To: 5.1.2e [redacted] 5.1.2e [redacted] @groningen.nl
Cc: 5.1.2e [redacted] 5.1.2e [redacted] @groningen.nl; 5.1.2e [redacted] 5.1.2e [redacted] @groningen.nl; 5.1.2e [redacted]
From: 5.1.2e [redacted]
Sent: Thur 11/23/2023 8:12:42 AM
Subject: RE: Helpman Noord, technische school terrein
Received: Thur 11/23/2023 8:12:47 AM
[231016 helpman DO tekeningen-A0- L ext - inrichtingsplan 1 op 200.pdf](#)

Onderwerp: Helpman Noord, technische school terrein

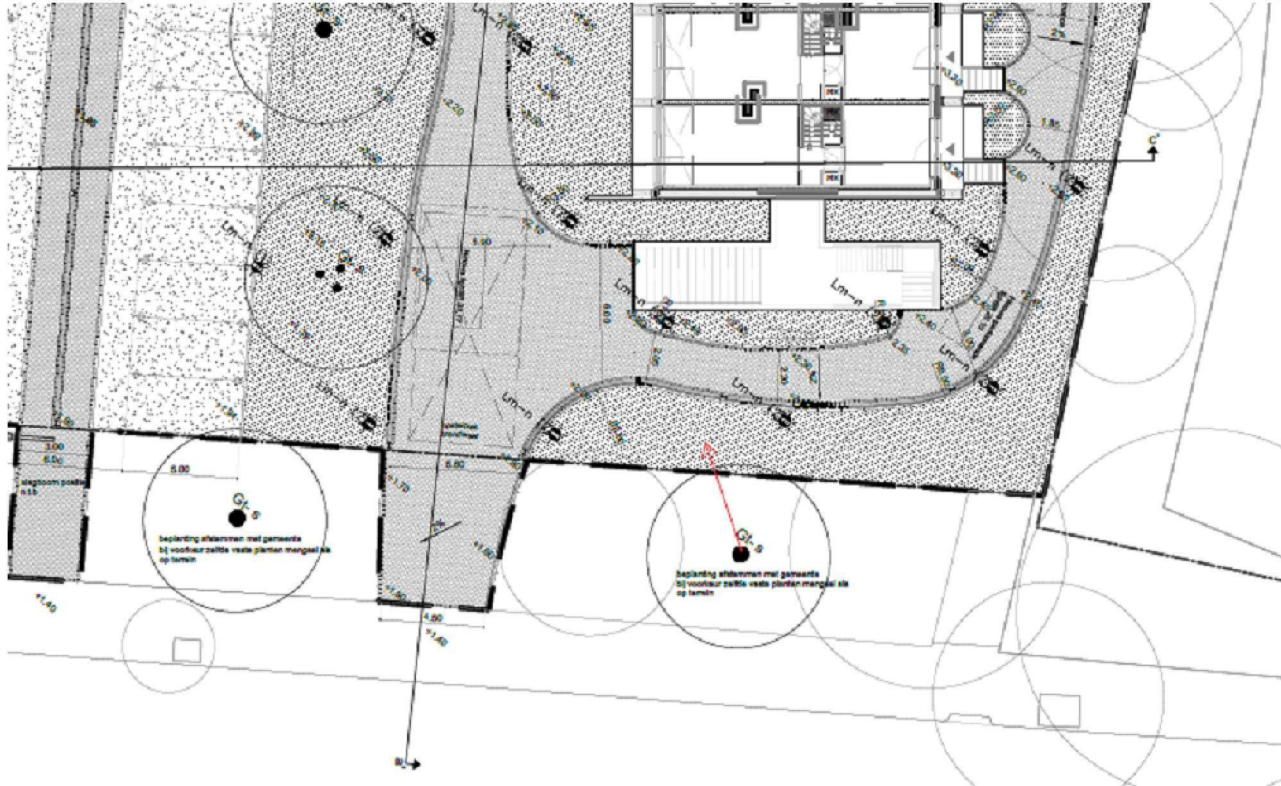
Boomtechnisch gezien heb ik hier niets op tegen. De enkele aanmerking die in deze zins heb is dat de boom die tussen twee bestaande bomen is voorzien (zie onderstaande) afbeelding beter op hun eigen terrein kan worden geplant. Uitgaande dat de bestaande bomen nog in omvang gaan toenemen verwacht ik anders dat de nieuwe boom moet gaan concurreren met de aanwezige bomen. De nieuwe boom kan beter op hun eigen terrein worden geplant, globaal op de plek die ik met een rode pijl heb aangeduid. Tot zover het boomtechnische verhaal. Ik denk dat dit vooral een ruimtelijk vraagstuk is. 5.1.2e [redacted] geeft op de tekening aan (zie bijlage) dat zij in overleg met de gemeente de huidige onderbegroeiing willen vervangen voor vaste planten net als op hun eigen terrein. Nou denk ik zelf dat dit best mooi zou zijn maar wellicht dat 5.1.2e [redacted] en 5.1.2e [redacted] hier anders naar kijken(?), vandaar dat ik hun ook meeneem in deze mail. Dan speelt alsnog de afstemming qua beheer, wie gaat deze strook onderhouden? De erfgrans ligt dan immers dwars door een beplantingvak met vaste planten. Hier moeten afspraken over worden gemaakt met 5.1.2e [redacted] en met Stadsbeheer. Ander aandachtspunt dat me nog te binnen schiet is de check op kabels en leidingen. Alvorens hier bomen geplant gaan worden moet even gecheckt worden of dit geen conflict geeft met eventueel aanwezige kabels en leidingen.
